**PROJETO DE REQUALIFICAÇÃO E VALORIZAÇÃO
DO «SÍTIO» DA BARRINHA DE ESMORIZ**
ESTUDO DE IMPACTE AMBIENTAL

ELEMENTOS COMPLEMENTARES AO ADITAMENTO

JULHO 2014

Assunto: AIA2733: Projeto de Requalificação e Valorização do "Sítio" da Barrinha de Esmoriz. Declaração de Conformidade. Solicitação de Elementos

Figura 1 – Áreas de Hidro-Sementeira de Herbáceas e de Plantação de Tamarix

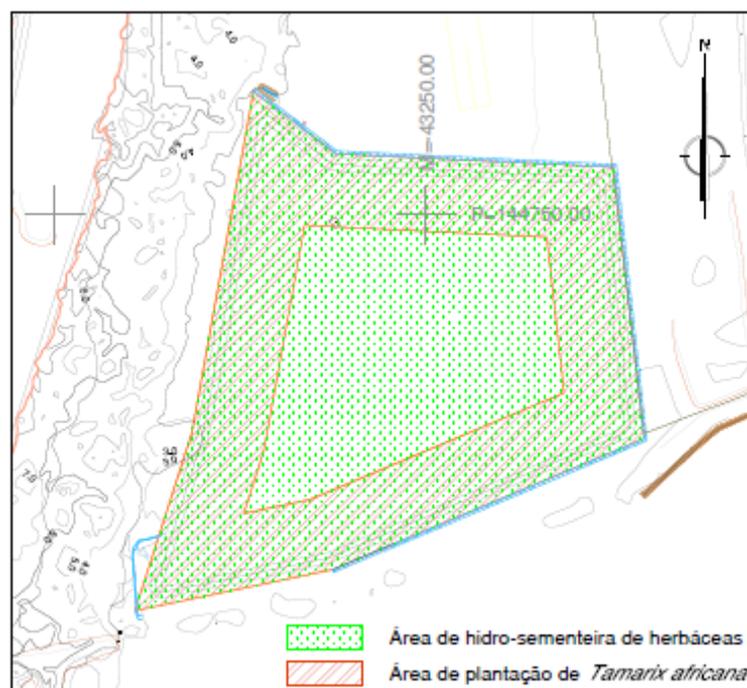
3. Relativamente ao tratamento da superfície da área do aterro, é referido que se procederá a uma hidro-sementeira apenas num “perímetro de 50 m dos limites do aterro”.

Assim, solicita-se o esclarecimento textual e representação gráfica de cada área a afetar pela hidro-sementeira de herbáceas e pela hidro-sementeira de *Tamarix africana*. Relativamente a esta última, solicita-se esclarecimento se a mesma será colocada por plantação ou por hidro-sementeira, face à existência de diferentes referências presentes no EIA.

A hidrosementeira de herbáceas será efetuada em toda a área do aterro.

A plantação de *Tamarix africana* será efetuada numa área de aproximadamente 4,5 ha, correspondente a uma faixa de cerca de 50 m a partir dos limites do aterro. Esta espécie será colocada por plantação, que ocorrerá posteriormente à cobertura do local por espécies herbáceas, através de hidro-sementeira.

Na figura seguinte está representada cada uma das áreas do aterro a tratar por hidrosementeira de herbáceas e por plantação de *Tamarix africana*.

Descrição: PLANO GERAL - INTEGRAÇÃO PAISAGÍSTICA DAS ÁREAS DE ESTACIONAMENTO Data: JUL. 2014

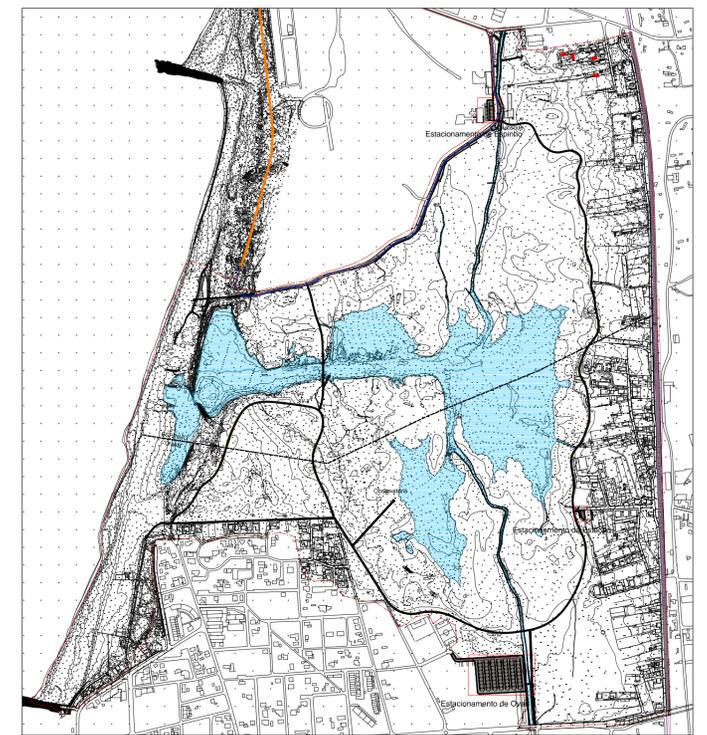
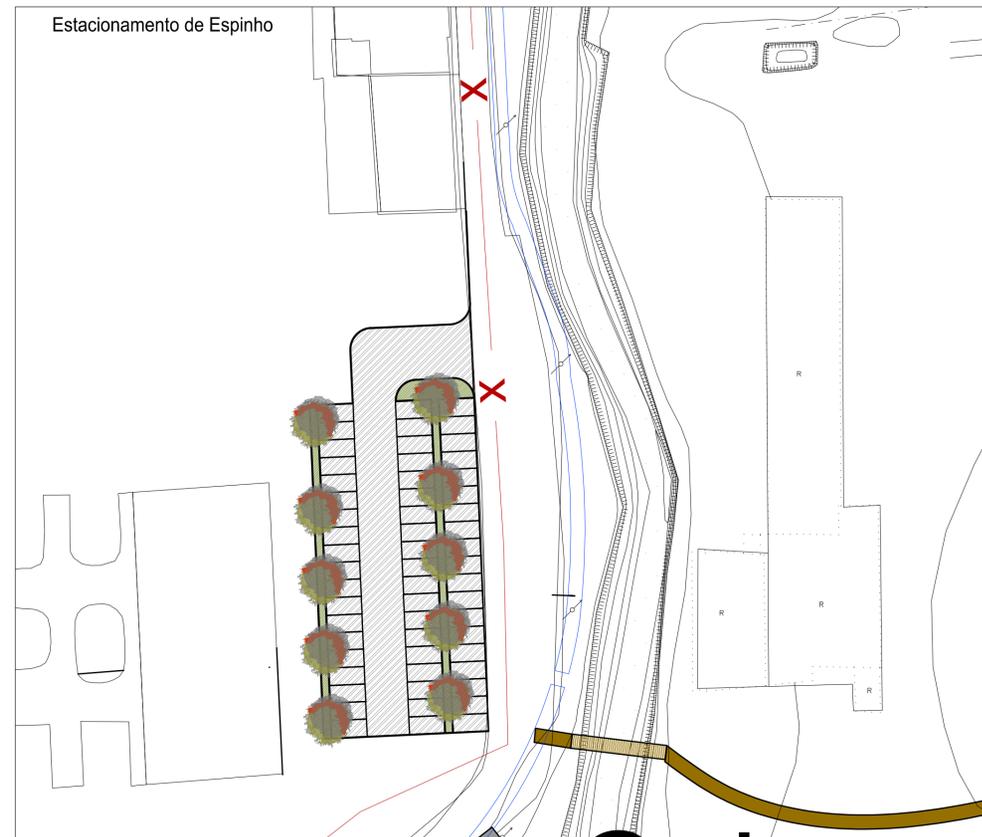
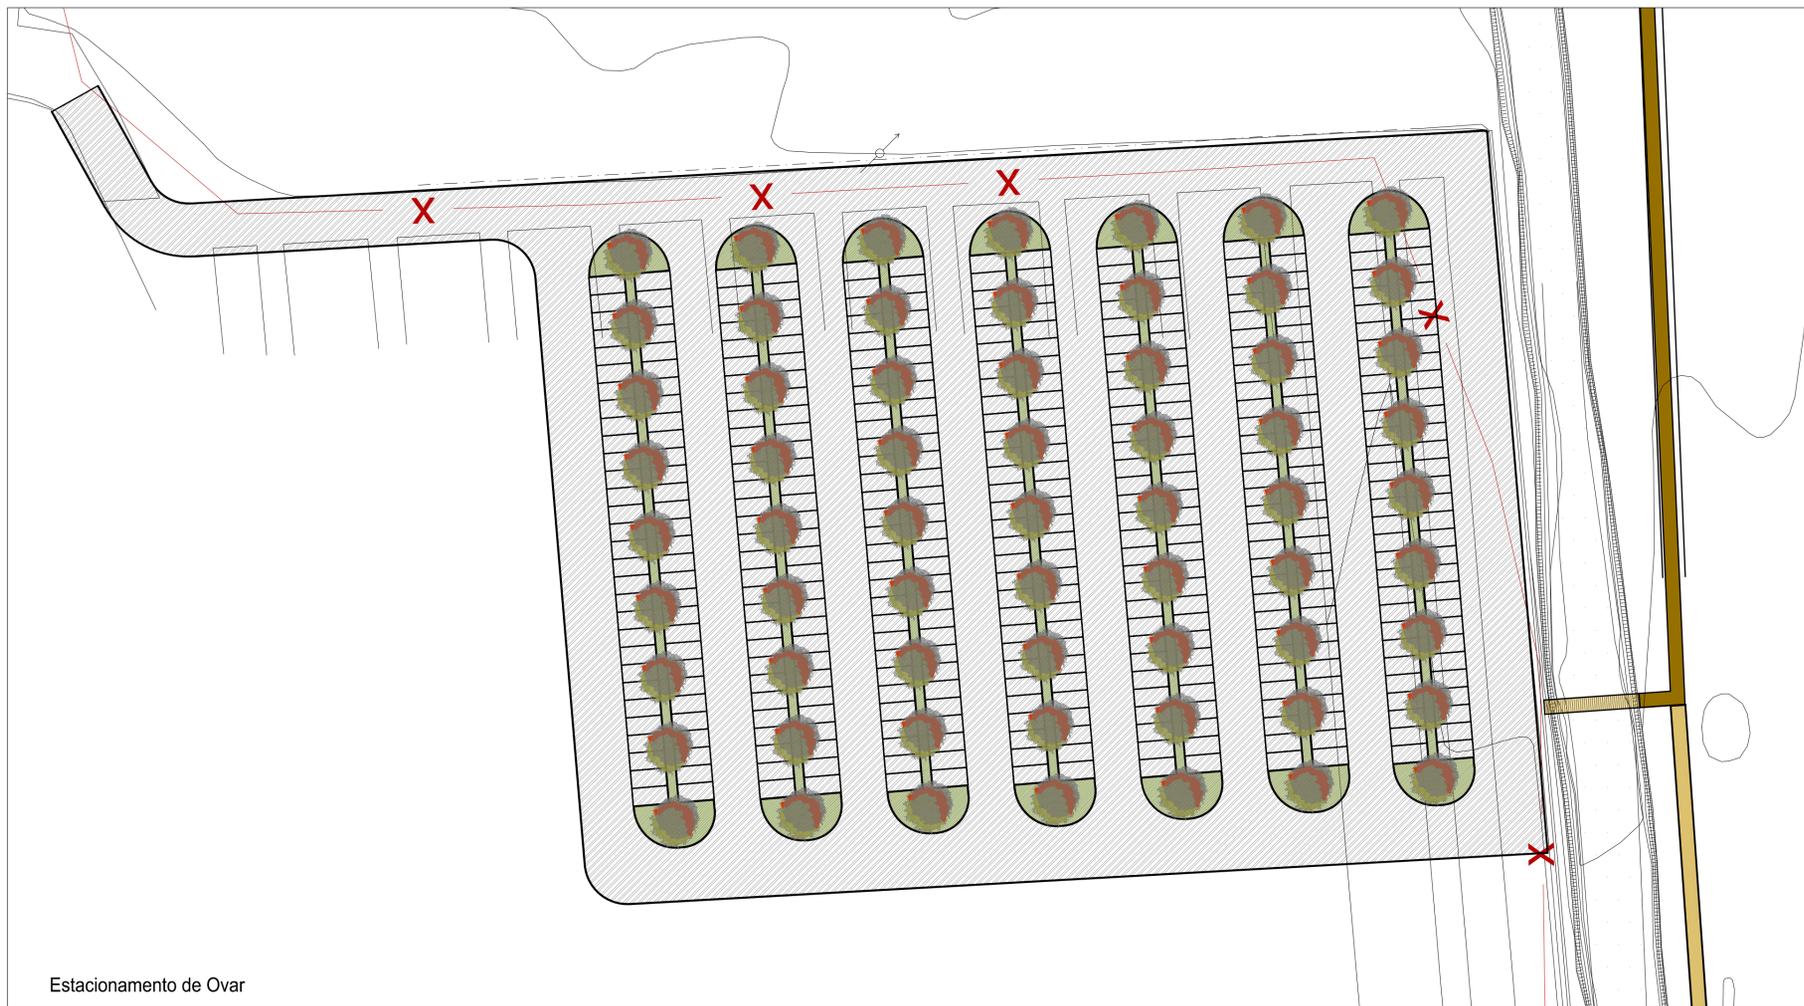
2. Sendo que o Projeto visa a requalificação e valorização, não se compreende que as áreas de estacionamento não sejam alvo de enquadramento paisagístico adequado, face ao forte carácter artificial que os mesmos representam e face aos objetivos do Projeto.

Nestes termos, solicita-se que seja apresentado um estudo prévio de integração paisagística para os referidos parques.

No **Anexo 2** apresenta-se o Desenho PRA.007.CLV.AP.PL-002 – Plano Geral – Integração Paisagística das Áreas de Estacionamento no qual consta a intervenção paisagística prevista para este parque de estacionamento.

No **Anexo 2** apresenta-se o Desenho PRA.007.CLV.AP.PL-002 – Plano Geral – Integração Paisagística das Áreas de Estacionamento no qual consta a intervenção paisagística prevista para este parque de estacionamento.

No **Anexo 2** apresenta-se o Desenho PRA.007.CLV.AP.PL-002 – Plano Geral – Integração Paisagística das Áreas de Estacionamento no qual consta a proposta de intervenção paisagística prevista para este parque de estacionamento.

Bacia Visual a partir do Depósito de Dragados - Alternativa 1 -

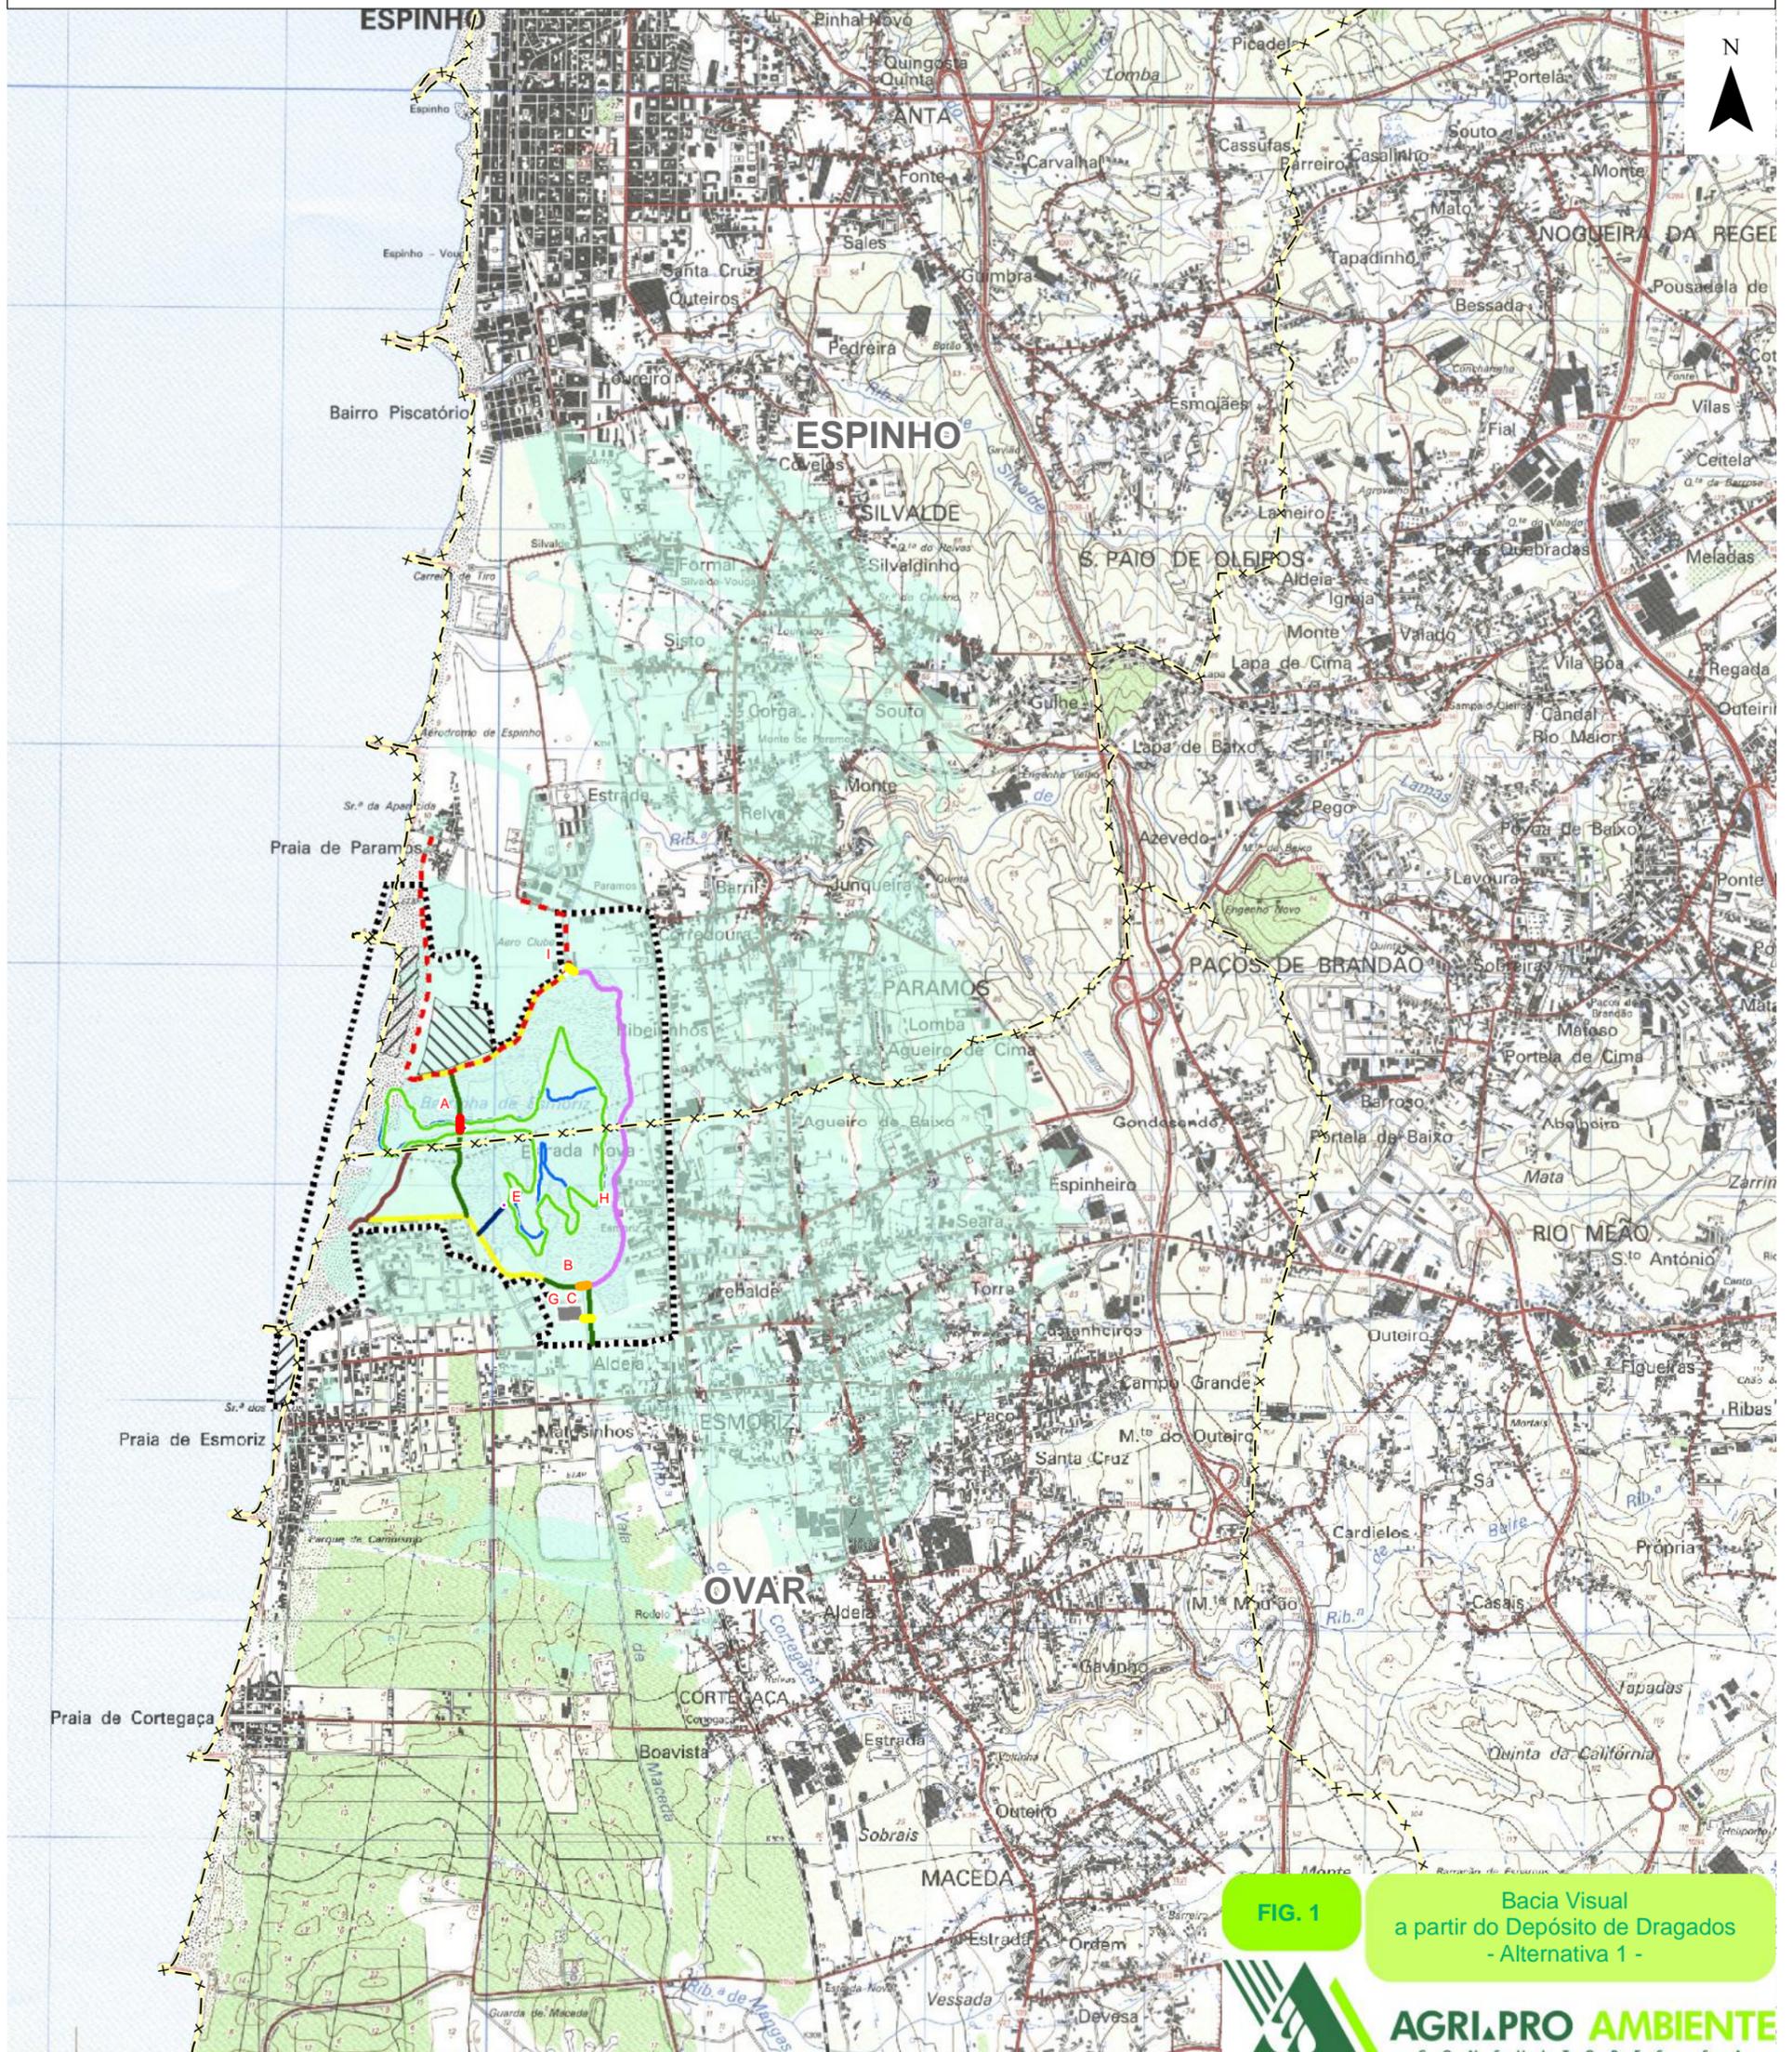
5. *A solicitação das bacias visuais decorre não apenas da eventual alteração introduzida, mas da perturbação que decorre das ações em si durante a obra (2 meses), que estão igualmente em avaliação. Nestes termos, solicita-se de novo as bacias visuais:*

- a. *Alternativa 1 e 2 (*).*
- b. *Área de deposição dos dragados.*
- c. *Dique fusível.*
- d. *Área dos Estaleiros.*

A elaboração das bacias visuais, quer dos elementos lineares, quer das superfícies / área devem ser elaboradas considerando diversos pontos ao longo da sua extensão / perímetro. As mesmas devem ser apresentadas de forma translúcida sobre a Carta Militar à escala 1:25 000.

No **Anexo 3** apresentam-se as bacias visuais solicitadas as quais foram determinadas utilizando a metodologia descrita no Estudo de Impacte Ambiental.

Da análise das figuras apresentadas constata-se que as visibilidades para as diferentes intervenções do projeto são mais significativas nas áreas localizadas a Norte e Este da área do projeto constituindo uma exceção o Estaleiro Sul.
